### Neuer Bauzustand des SOLO Vergasers am Port 423

Ab dem Produktionsjahr 2012 und ab der Seriennummer: **890388** ist der neu abgestimmte SOLO Vergaser mit der Bestellnummer: **230055802** in die Produktion eingeflossen.

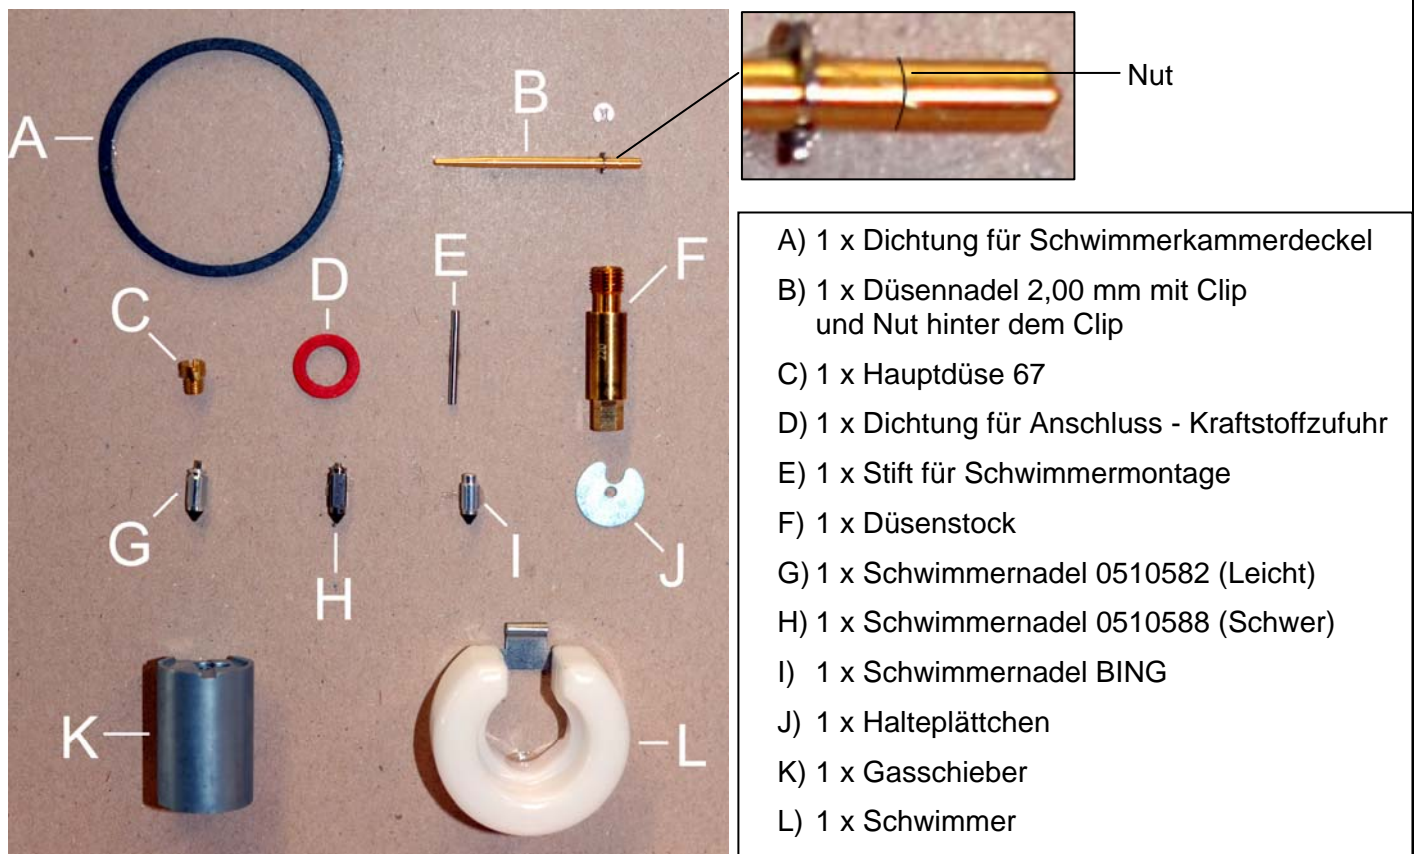
Der neu abgestimmte Vergaser unterscheidet sich von dem zuvor verwendeten Vergaser durch die überarbeitete Düsennadel (B) – die ohne O-Ringe verwendet wird - , einen überarbeiteten Gasschieber (K) und der neuen Schwimmerkammerdichtung (A) von nunmehr 2,00 mm Stärke..

Gleichzeitig bieten wir ab sofort den dazu neu zusammengestellten Reparatursatz unter der Bestellnummer **0510941** über unser Zentral - Ersatzteillager an.
